**Projeto de Integração do Rio São Francisco
com Bacias Hidrográficas do Nordeste Setentrional**

NOTA TÉCNICA

ANÁLISE DAS ALTERAÇÕES DOS PROJETOS DOS CANAIS DEVIDO AO REBAIXAMENTO E/OU ALARGAMENTO DAS BERMAS

885-MIN-ISF-NT-E1823

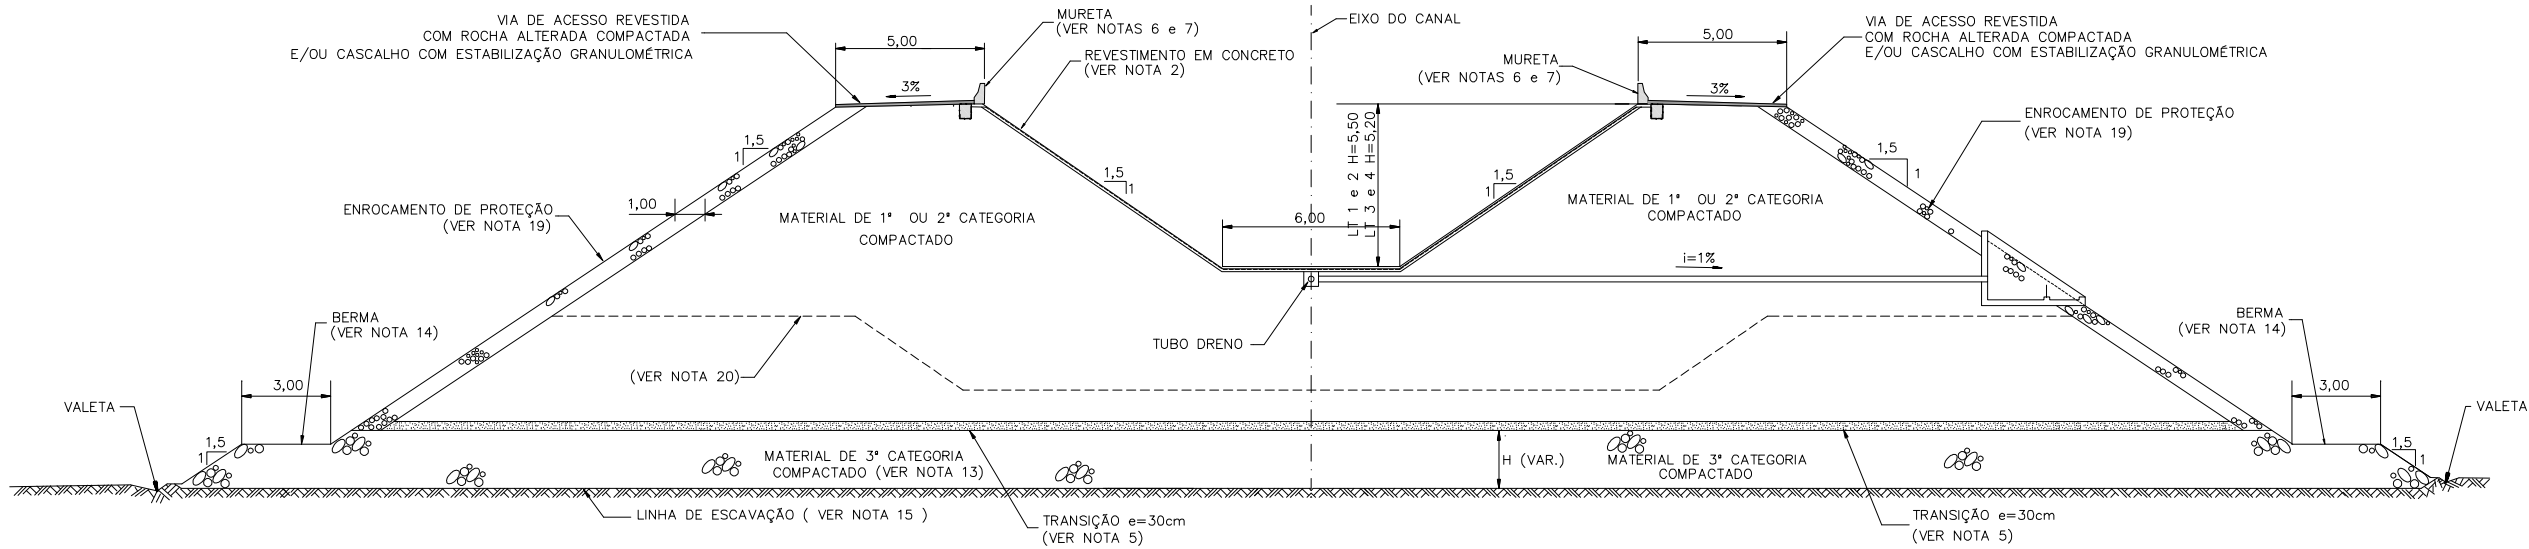
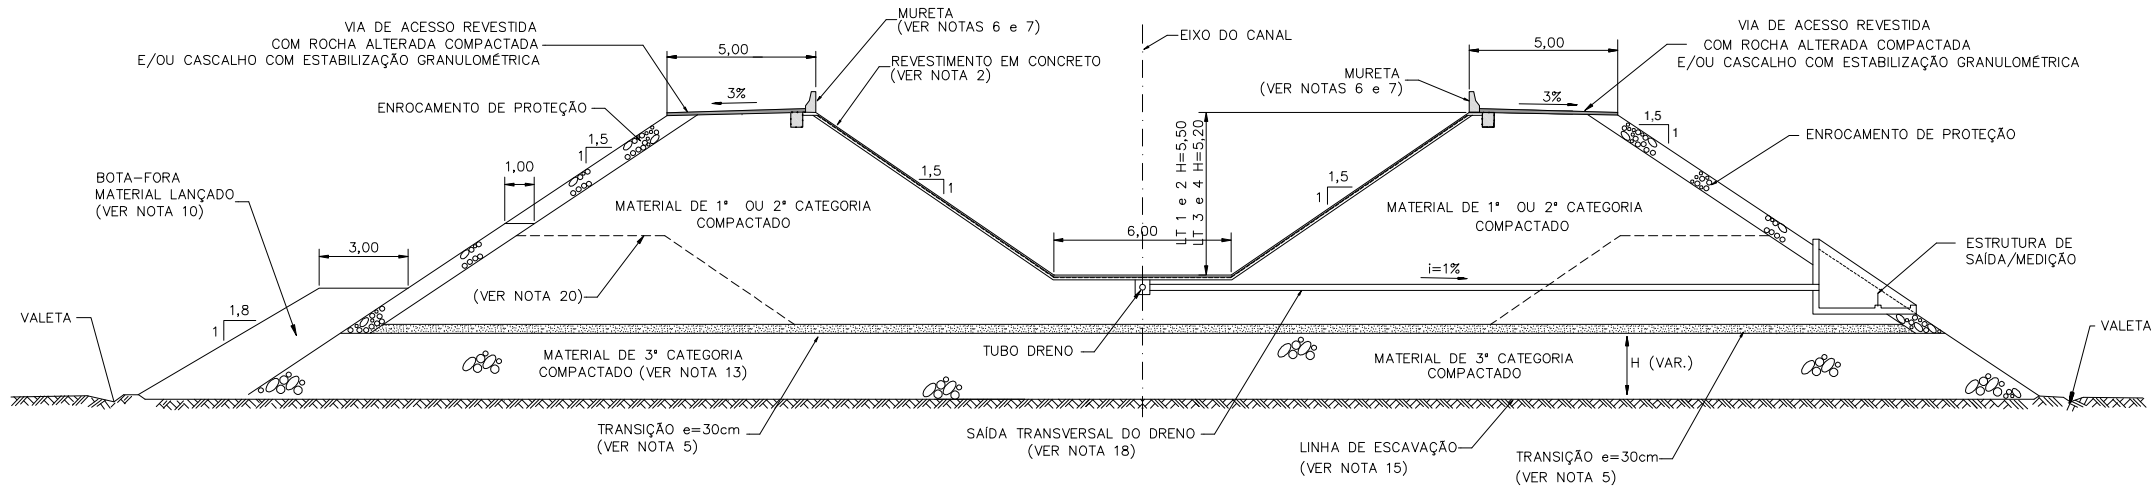
Para os trechos em aterro/mista, uma das seções propostas consiste em rebaixar o topo da seção em 0,50m (Vide Anexo II – Folhas 1 e 2). A adoção desta alternativa proporciona acréscimo de 1,50m na largura do leito carroçável, no topo do aterro, já que tanto os taludes da seção hidráulica, quanto os taludes externos do aterro alteado, possuem inclinação de 1,0V:1,5H.

A execução desta alternativa ocasionará decréscimo no volume de solo utilizado para execução do aterro compactado e do volume de enrocamento empregado na proteção dos taludes, redução na quantidade de materiais utilizados no revestimento do canal, como solo-cimento, geomembrana e concreto para revestimento.

No entanto, com a redução da altura da seção hidráulica de 6,00m para 5,50m, verifica-se a necessidade de executar muretas em trechos em que estas não eram previstas. Para tal, nos trechos em que estas estruturas não eram previstas, estas deverão ser executadas com altura de 0,50m, enquanto que nos trechos em que estas estruturas já eram previstas, deverá ser realizado o incremento de altura das muretas.

ANEXO II - SEÇÕES DOS CANAIS 1212, 1216 E 1220
CANAIS SEM REVESTIMENTO COM SEÇÃO EM CORTE
SEÇÃO COM ALARGAMENTO DA BERMA

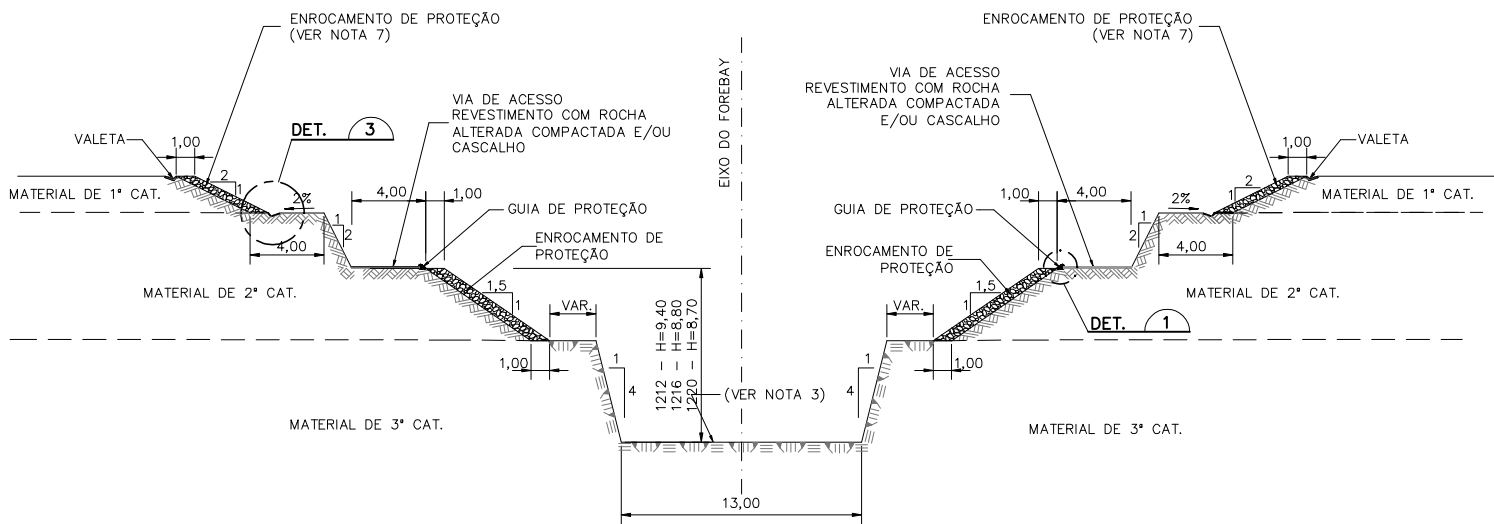
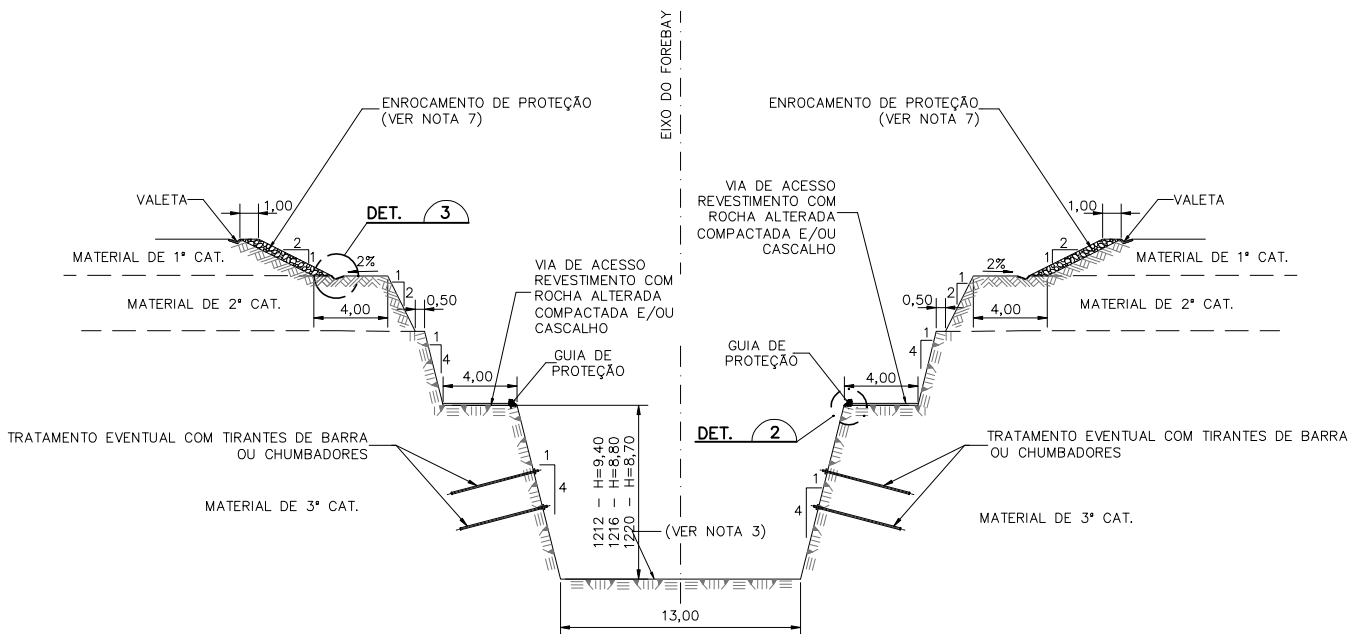
Os segmentos de canal 1212 (CN08), 1216 (CN12) e 1220 (CN15), localizados em regiões predominantemente de corte, apresentam concepção diferenciada. Nestes canais, o fundo possui 13,00m de largura e os taludes da seção hidráulica não possuem revestimento, sendo que a inclinação destes varia em função das camadas de materiais que os compõe. Na presença de material de 1ª e/ou 2ª Categoria na seção hidráulica, estes taludes deverão ter inclinação de 1,0V:1,5H, sendo protegidos com enrocamento; caso seja verificada a presença de material de 3ª Categoria na seção hidráulica, deverão ser realizados tratamentos localizados, em função de blocos soltos ou fraturas locais, e os taludes deverão ter inclinação de 4,0V:1,0H. Nas laterais destes canais, serão executadas as guias de proteção. Os detalhes relativos a estes segmentos de canal podem ser observados no Anexo II – Folha 5.

SEÇÕES TÍPICAS DAS MURETAS

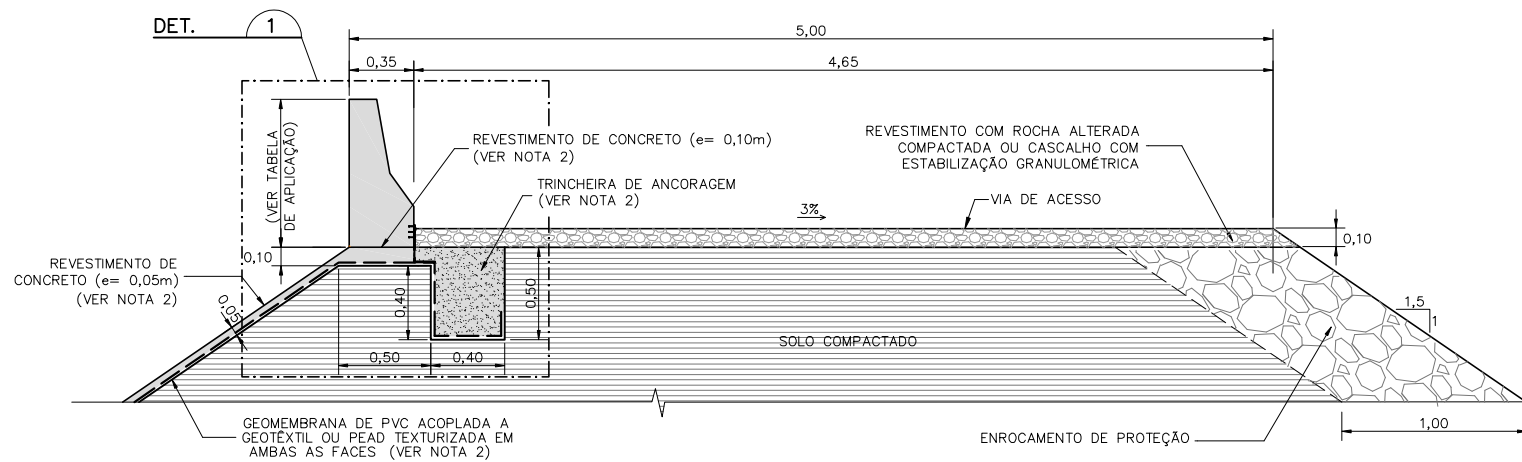
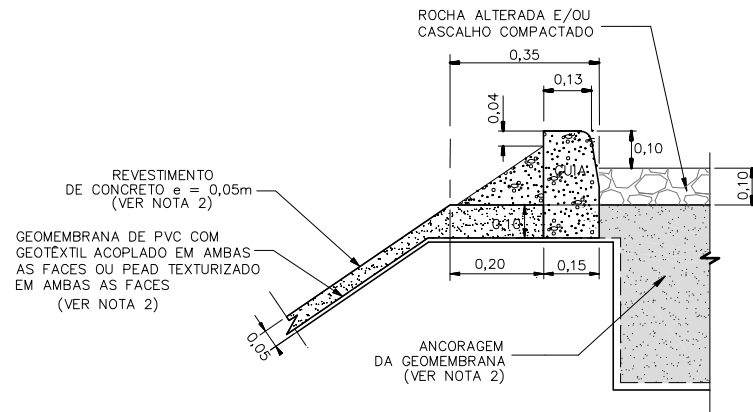
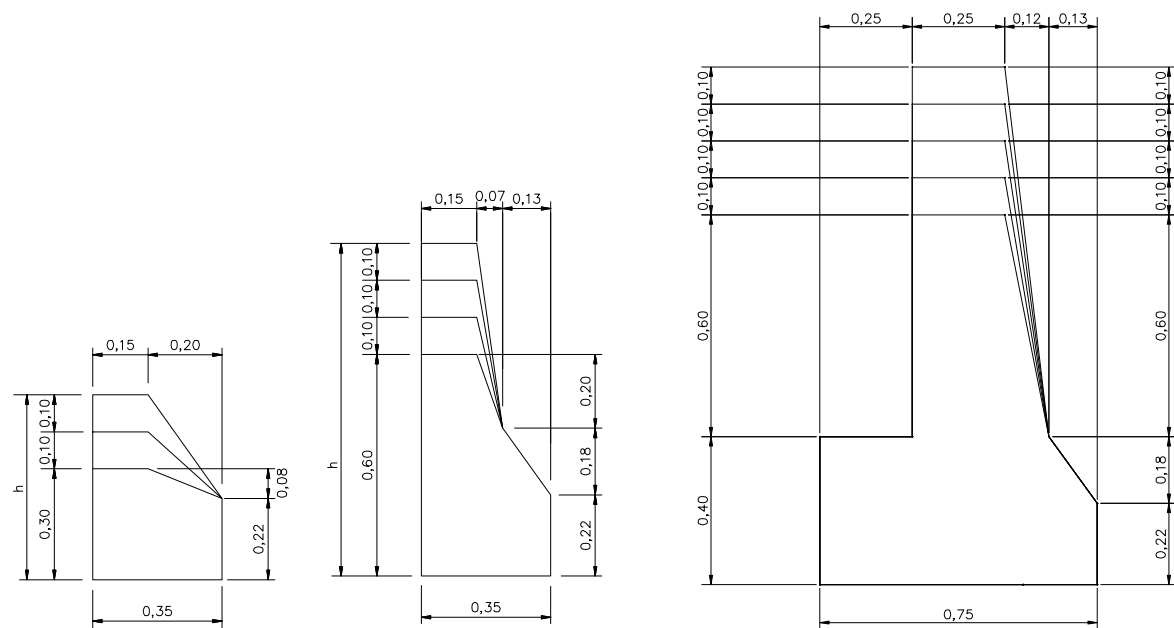
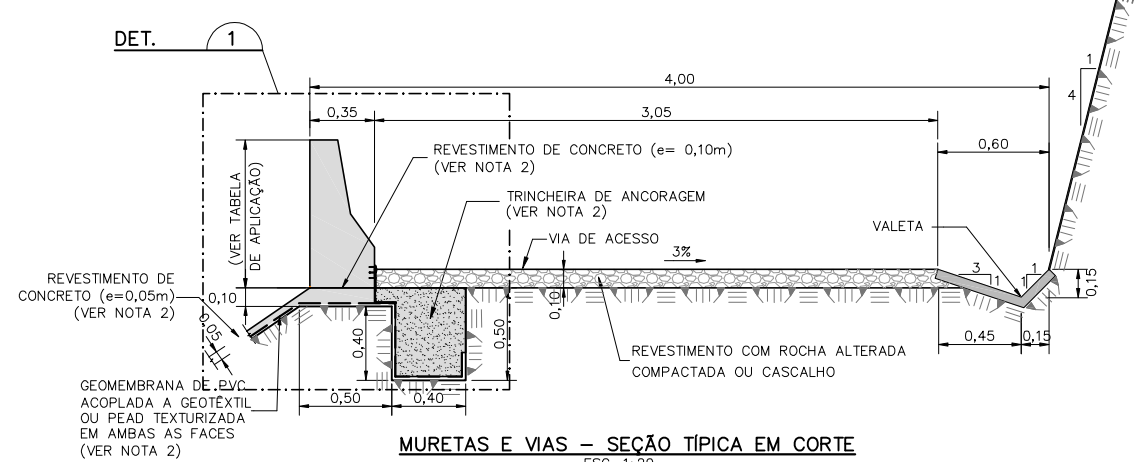
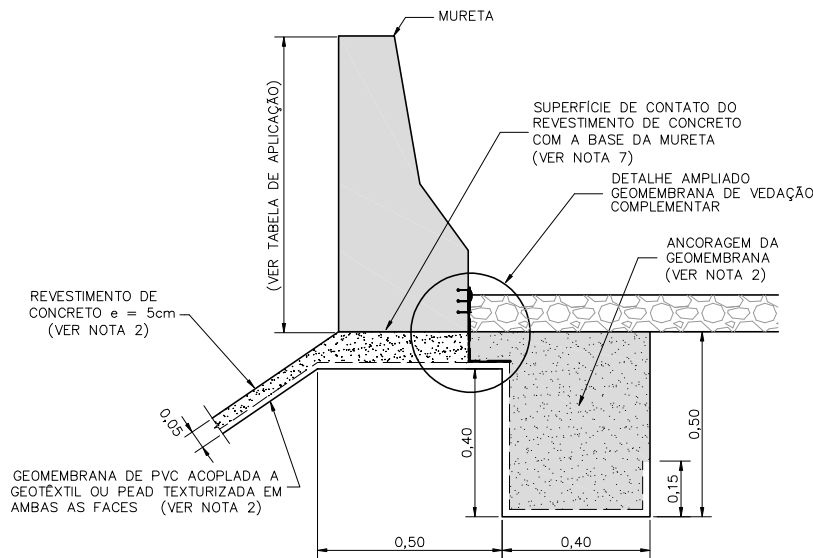
Com base nas seções dos canais acima apresentadas, foi elaborada uma tabela de aplicação indicativa (Anexo I), com a divisão dos subtrechos relativos à aplicação das seções propostas. Nesta tabela estão apresentados os trechos em que é previsto o rebaixamento ou alargamento da berma com a pista lateral. A tabela de aplicação apresenta, também, a altura das muretas para os subtrechos propostos. A concepção das muretas laterais está apresentada no Anexo III.
